陕西德仕汽车部件（集团）有限责任公司屋顶分布式光伏发电项目

监 理 初 检 报 告

中间验收监理初验缺陷整改反馈表

监理初检问题清单

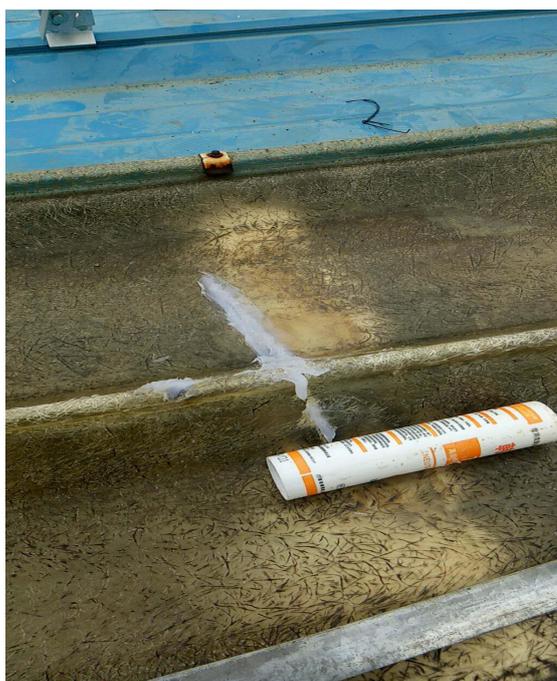
部分屋面垃圾未清理

屋面修复中

压块角度不对

穿线管长度不够

以上问题由总承包项目部接到通知后立即整改，对施工资料进行自查，整改完成后报监理项目部复查。

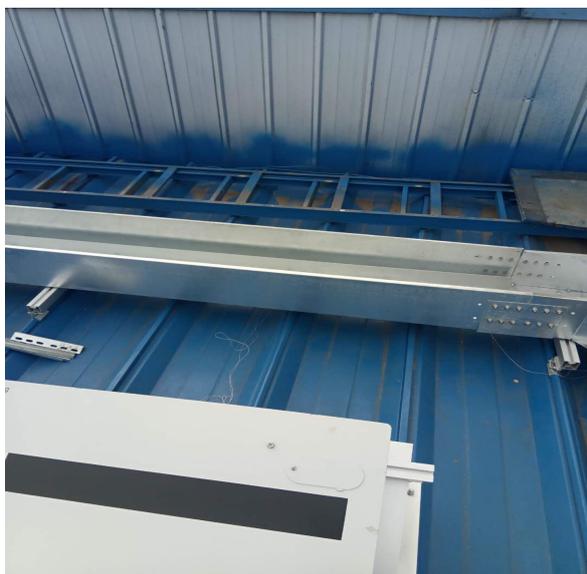
桥架支架跨度较大

百叶窗未安装

3×185 外线长度不够

未开喇叭口
